泊発電所3号炉  
設置許可基準規則等への基準適合について  
第十六条（燃料体等の取扱施設及び貯蔵施設）  
（審査会合における指摘事項回答）

令和5年2月14日  
北海道電力株式会社

## 【指摘事項（令和5年1月24日 第1107回審査会合）】

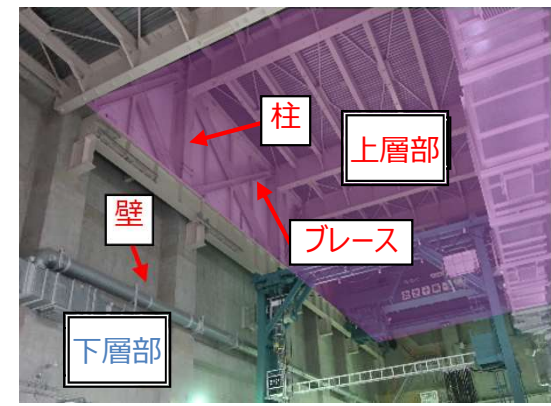
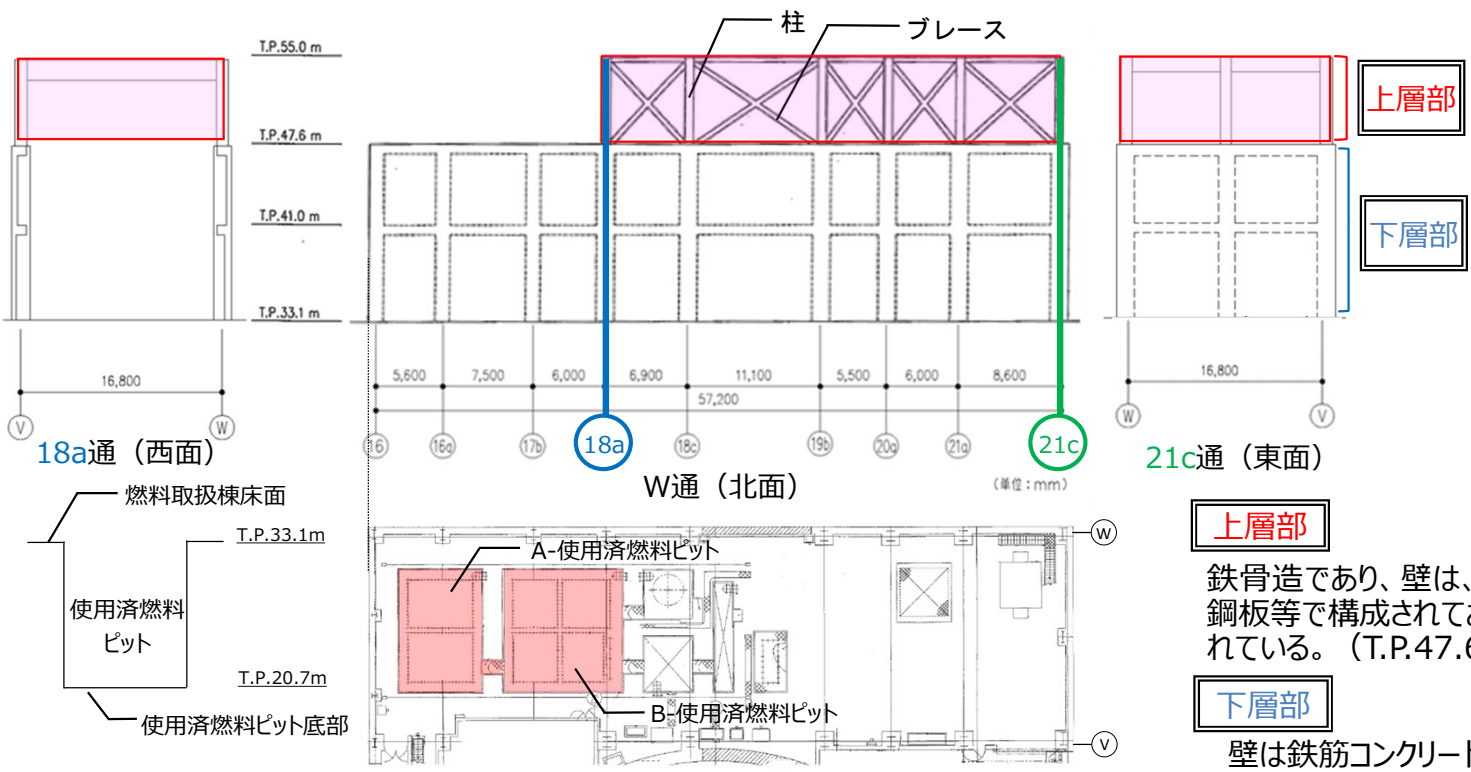
燃料取扱棟の上層部の壁を構成する建屋内装材について、仮に落下したとしても落下エネルギーが気中落下試験時の燃料集合体の落下エネルギーより小さいことから、使用済燃料ピットの機能を損なうおそれがないとしていることに関して、根拠資料を示し説明すること。

- 建屋内装材が仮に落下したときの落下エネルギーについて2～3に示す。先行プラントと同様に建屋内装材の落下エネルギーは気中落下試験時の燃料集合体の落下エネルギー（39.3kJ）より小さく、使用済燃料ピットの機能を損なうおそれがないことを確認した。合わせて、まとめ資料に建屋内装材の落下エネルギーを示す補足説明資料を追加した。
- また、令和5年1月24日審査会合資料においては、建屋内装材を使用済燃料ピット周辺の設備等として抽出したうえで、その落下エネルギーは小さいことから検討不要としていることが読み取れなかったため、4～5ページのとおり記載を修正した。
